木耐博士Nの評価取得に伴う主な変更点

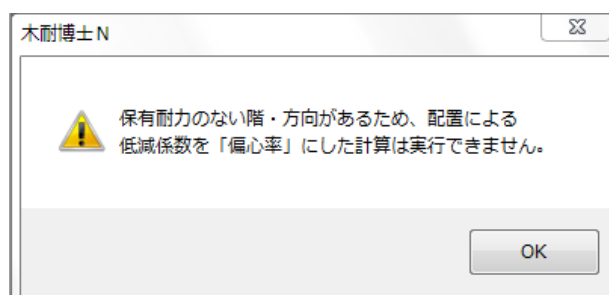
- ・建物概要に「適用条件確認」のチェックボックスを追加しました。新規物件作成時にはチェックが必須条件となり、これがないとその先に進むことができません。これは、本物件が一般診断法の適用範囲内であることを確認し理解した上でソフトを使用するための確認事項となります。（右図参照）

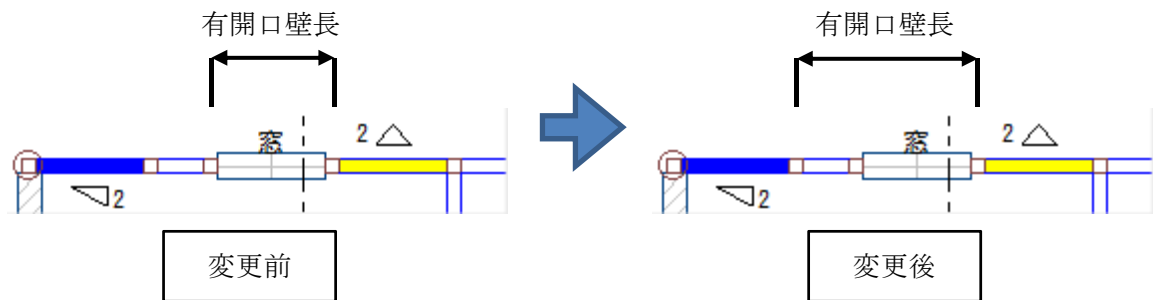
- ・建物概要の「構法/構造」（在来軸組構法・枠組壁工法・伝統的構法）を後から変更することができなくなりました。
- ・「部屋入力」されていない範囲への「柱・壁・開口・耐力壁」が入力不可になりました。
- ・壁下地材に「診断専用」の部材を追加しました。これは、診断時に現況の耐力評価を行うためだけの下地材であるため、補強設計時には「診断専用」の部材を選択することはできません。（表示ありません）
- ・保有耐力が全くない階及び方向がある場合は偏心率が計算できず、診断書を作成することができません。出力画面で耐震ボタンを押してもエラーメッセージより先に進むことができません。（下図参照）

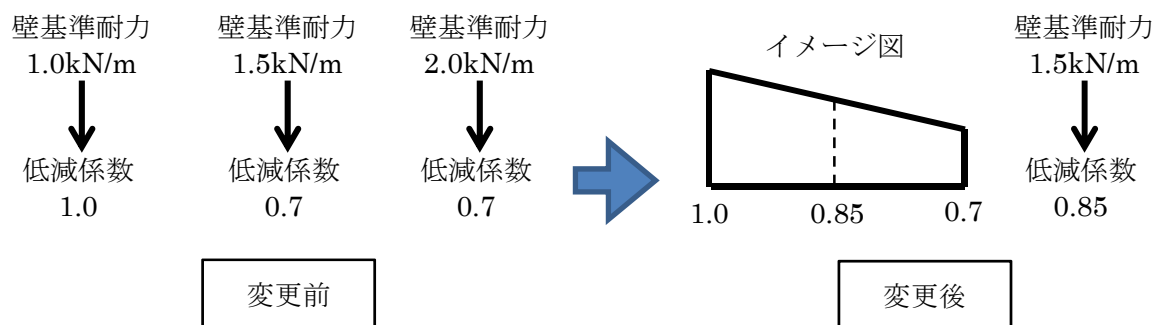
- ・「壁・柱の耐力」における有開口壁長の算定時に、窓開口や掃出開口の有開口壁長の考え方が変更になります。開口部と連続する非耐力壁（白抜きの壁）がある場合、開口部と非耐力壁を併せた長さが有開口壁長となります。（下図参照）
